Mission régionale d'autorité environnementale
ÎLE-DE-FRANCE

**Avis
de la Mission régionale d'autorité environnementale d'Île-de-
France sur le projet d'aménagement de la zone d'activités
économiques ZAE ABLIS Nord 2 situé e à Ablis (78)**

N°MRAe 2020 - 1655

Figure 3 : Plan masse du projet (source : PJ2 du dossier de demande d'autorisation environnementale) (le nord est à gauche, en rouge : limite de l'opération)

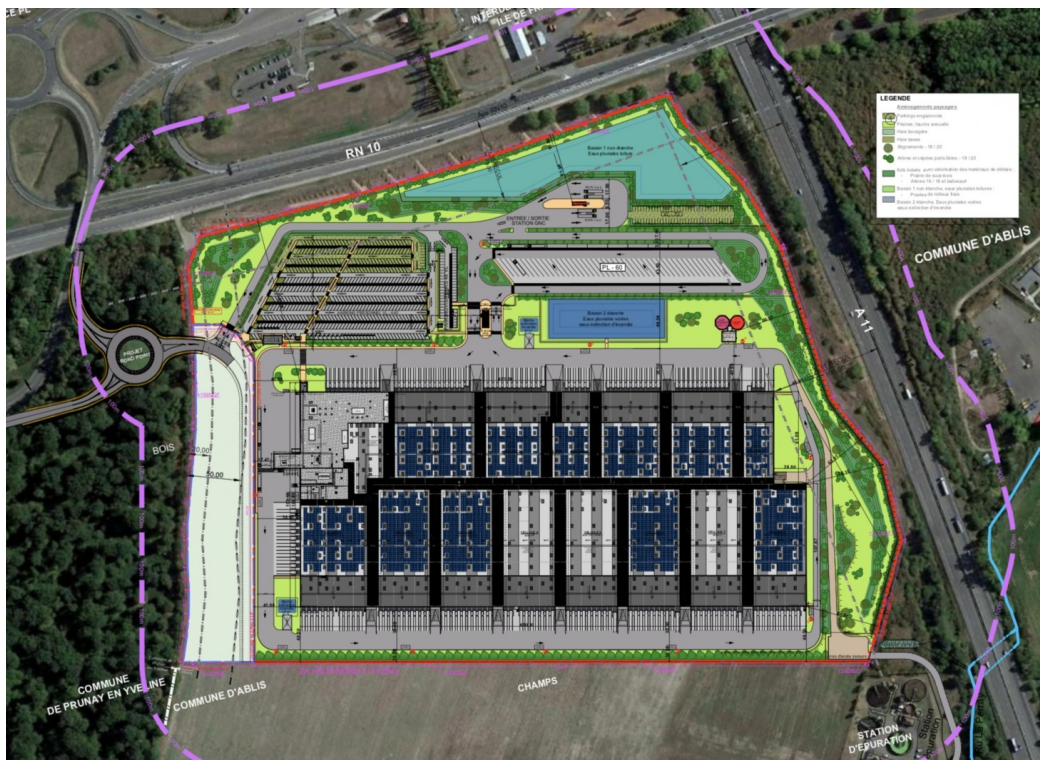
De plus les informations (sur les risques technologiques) et illustrations (tels que le plan masse du projet reproduit dans le présent avis), importantes pour le public qui figurent dans d'autres pièces du dossier de demande d'autorisation, méritent pour la MRAe d'être reprises ou synthétisées dans l'étude d'impact (au besoin, avec des renvois à ces différentes pièces) pour qu'elle apporte au public une information complète sur le projet, en traitant de l'ensemble de ses enjeux environnementaux et sanitaires. Ces compléments lui paraissent en particulier indispensables dans le résumé non technique de l'étude d'impact

La MRAe recommande d'intégrer dans l'étude d'impact les plans figurant en annexe de la demande d'autorisation (PJ 1 et PJ 2).

La MRAe note, par rapport à la version précédente de l'étude d'impact, une nette amélioration de la prise en compte des ruissellements engendrés par le projet. Les mesures envisagées pour éviter réduire et compenser ces effets paraissent adaptées. Toutefois, pour une meilleure compréhension de l'agencement des deux bassins de récupération des eaux pluviales prévus, la MRAe recommande à nouveau d'insérer dans l'étude d'impact la figure 3 du présent avis.

Figure 7 : intentions paysagères (source : notice paysagère de la demande de permis de construire)

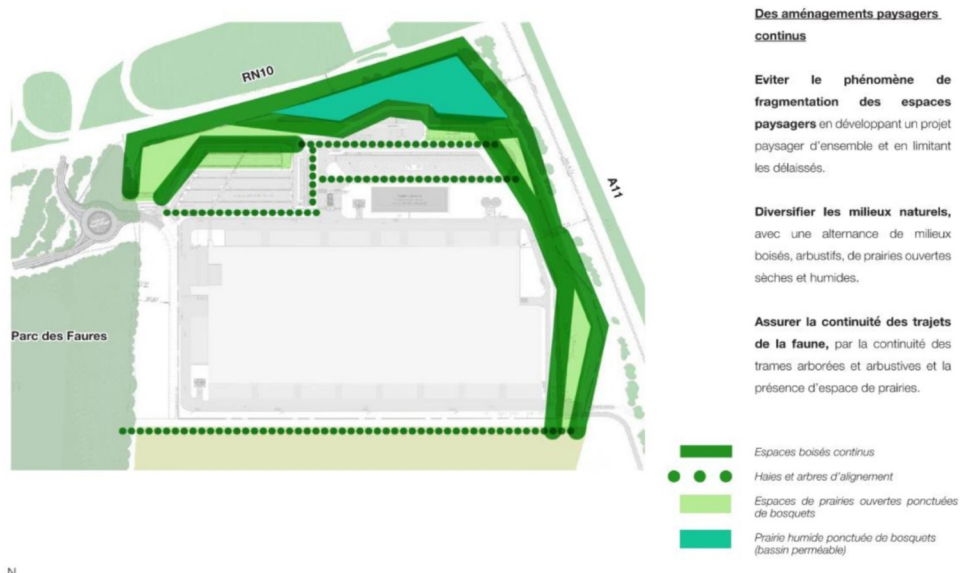
Les effets du projet sur le paysage ne sont pas suffisamment évalués. L'étude d'impact présente un plan masse paysager en page 158, et deux vues futures au sol et une vue aérienne sur le projet en pages 173 à 175, mais ne comporte pas d'analyse comparant des vues du site avant le projet, après sa mise en œuvre et après développement des végétaux.

Ces analyses sont pour la MRAe nécessaires pour évaluer les effets du projet sur le paysage perçu notamment depuis l'A 11, la RN 10 et la RD 168.

La MRAe recommande de réaliser une analyse comparative de vues au sol avant le projet, après sa mise en œuvre, puis après développement des végétaux, afin d'évaluer les effets du projet sur le paysage notamment depuis les principaux points de vue identifiés (A 11, RN 10 et D 168).
